Dotyczy: Przetargu nieograniczonego na zadanie inwestycyjne pn: „Budowa i Wyposażenie I etapu „Pomerania” Technopark w Szczecinie przy ul. Niemierzyńskiej”

ODPOWIEDZI NA PYTANIA - cz. III

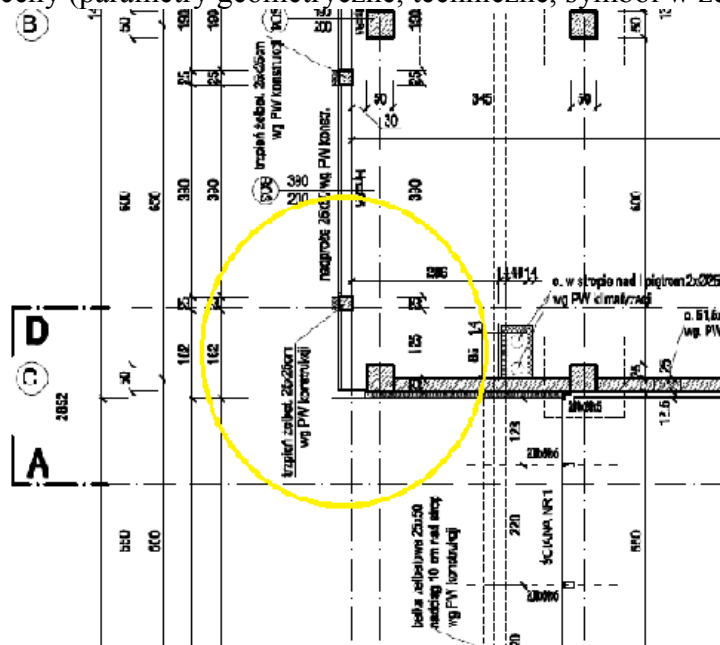
W Projekcie Wykonawczym Architektury w Budynku A, rysunek „A2 – Rzut I Piętra” widnieje zapis „Balustrada szklana systemowa wys. 110 cm”, brak jednak szczegółowych informacji na ten temat. Proszę o wskazanie rysunku detalu, wg którego należy wycenić opisywaną balustradę, lub określenie materiału z jakiego należy ją wykonać, sposobu montażu itd.

Balustrady szklane uwzględnione są na rysunku szczegółowym D8.

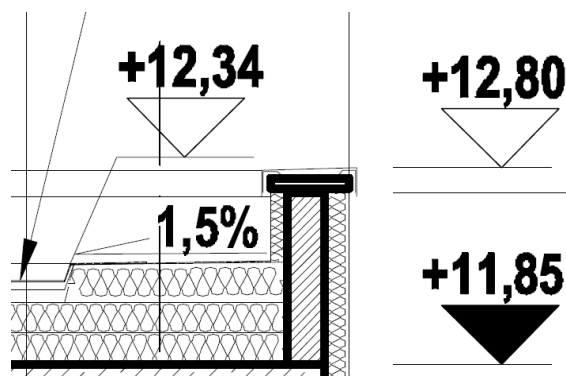
Proszę o sprecyzowanie sposobu montażu oraz parametrów technicznych ścianek sanitariatów.

Przyjęte ścianki pomiędzy sanitariatami (oraz drzwi systemowe) – ścianki systemowe z płyt laminowanych (samonośny laminat kompaktowy HPL) o rysunku imitacji drewna teakowego na nóżkach ze stali nierdzewnej np. ABET LAMINATI TEAK DANIELA GRAINWOOD 662 gr. 12 mm, panele dostosowane do pomieszczeń mokrych. Montaż elementów według technologii producenta.

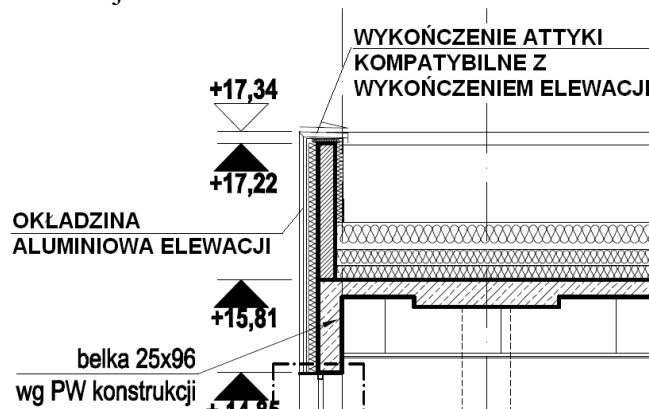
Dokumentacja rysunkowa projektu wykonawczego branży architektonicznej nie wskazuje dokładnie sposobu obróbki powierzchni poziomych ścian attyk, dla budynku A, B oraz C.

Proszę o potwierdzenie informacji, iż w wycenie należy uwzględnić obróbkę ścian attyki w postaci blachy cynkowo-tytanowej, montowanej poprzez płytę OSB o gr.2cm, do zagruntowanej i odizolowanej przeciwwilgociowo ściany:

- szerokość blachy cynkowo-tytanowej po rozwinięciu ~80cm,
- szerokość płyty OSB (szerokość ściany attyki łącznie z dociepleniem powiększona o 2cm) ~48cm.

Zgodnie z projektem, obróbki blacharskie (również na szczycie ścian attykowych) wykonać należy z blachy aluminiowej gr. 0,7 mm w kolorze grafitowym (w kolorze okładziny elewacyjnej), zgodnie z zasadami wiedzy technicznej i sztuką budowlaną.

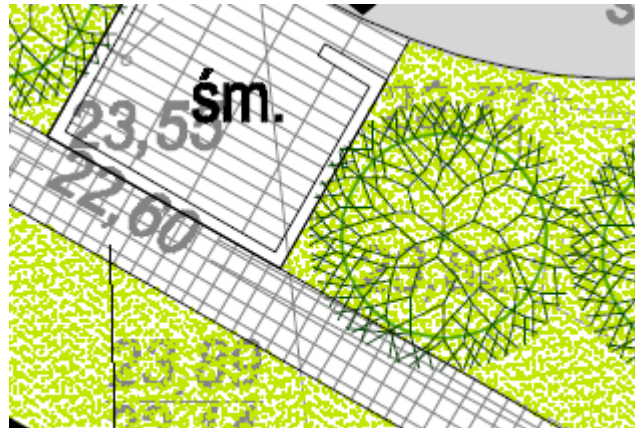
Ani projekt zagospodarowania terenu, ani projekt drogowy nie uwzględniają takiego układu warstw pod nawierzchniami. Proszę o odpowiedź jaki ostatecznie układ warstw należy uwzględnić w wycenie.

Układ warstw zgodny z rysunkiem Z8 DETAL PRZYZIEMIA – PRÓG DRZWIOWY oraz Z11 – DETAL PRZYZIEMIA – WPUST I ODWODNIENIE LINIOWE (jednak z uwzględnieniem

kostki granitowej o gr. 6cm) odnosi się do fragmentów zagospodarowania terenu nad garażem podziemnym. Kostka na podsypce układana jest poza obrysem garażu – na gruncie.

NIEOPISANA NAWIERZCHNIA

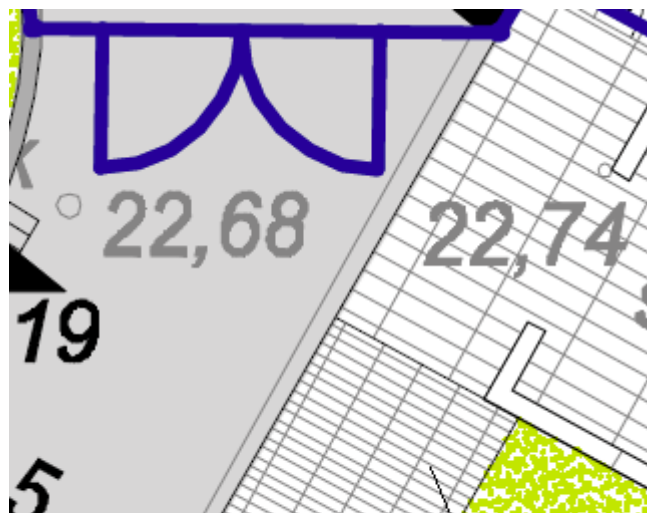
Na rysunku zagospodarowania terenu zaznaczono nawierzchnię której nie opisano w legendzie:

Proszę o odpowiedź, jaką nawierzchnię należy uwzględnić w wycenie oraz o podanie przekroju przez warstwy pod nawierzchnią?
